Montagehinweis DE
Mounting instruction EN
Instruction de montage FR
Indicación para el montaje ES

McCORMICK / CASE
CX 80, CX 90, CX 100, C 80, C 90, C 100
4-Zylinder Modell / 4 cylinder model / Modèle 4 cylindres / Modelo de 4 cilindros
Art.-Nr. 1878 600 551

Fig. 1 Schwungrad / Flywheel / Volant monteur / Volantes del motorØ 186,5 mm – 6 mm / Tiefe depth / Profondeur / Profundidad

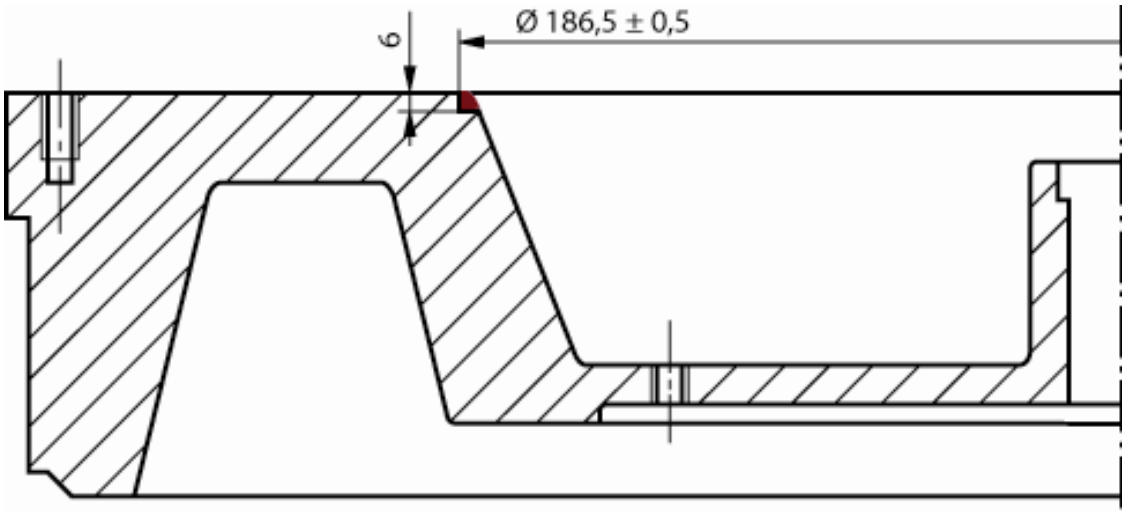
Schwungradmodifikation bei Einbau der Kupplungsscheibe.

Flywheel modification when installing clutch disc.

Die innere Vertiefung des Schwungrads muss auf einen Durchmesser von 186,5 mm und eine Tiefe von 6 mm nachgearbeitet werden.
Dadurch wird sichergestellt, dass die Kupplung auch bei teilweise abgenutztem Kupplungsbelag, einwandfrei funktioniert.

The flywheel's inner recess must be refinished to a diameter of 186,5 mm and a depth of 6 mm. This ensures that the clutch works flawlessly even if there is some wear on the clutch lining.
